## **URGENT – AVIS DE SÉCURITÉ** **Électrocardiographes 12 canaux Cardio M et Cardio M Plus**

Janvier 2018

Fig. 1 (socle métallique en-dessous de l'appareil Cardio M / Cardio M Plus)

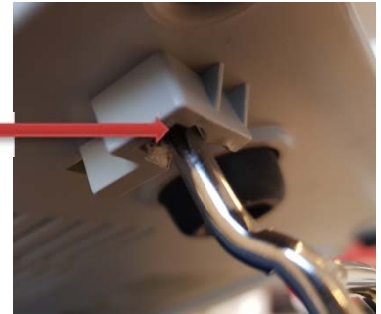
Les électrocardiographes 12 canaux Cardio M et Cardio M Plus sont équipés d'un socle métallique qui peut rompre les deux encoches dans le boîtier en plastique et le couvercle en plastique (isolation) interne, exposant ainsi l'accès à l'intérieur de l'appareil. Le socle peut ainsi entrer en contact avec les composants électriques.

Le présent avis concerne tous les Cardio M et les Cardio M plus équipés d'une base métallique.

1. Coupez le courant et assurez-vous que l'alimentation est coupée.
2. Effectuez une inspection visuelle !
3. Si au moins une des deux encoches en plastique ou l'isolant en plastique est endommagé, veuillez contacter votre distributeur local.
4. Le démontage du socle est recommandé dans tous les cas, même si aucun dommage externe n'est visible.

1. Les appareils concernés seront livrés sans socle métallique.
2. Les nouveaux lots de production seront équipés d'une isolation intérieure renforcée.
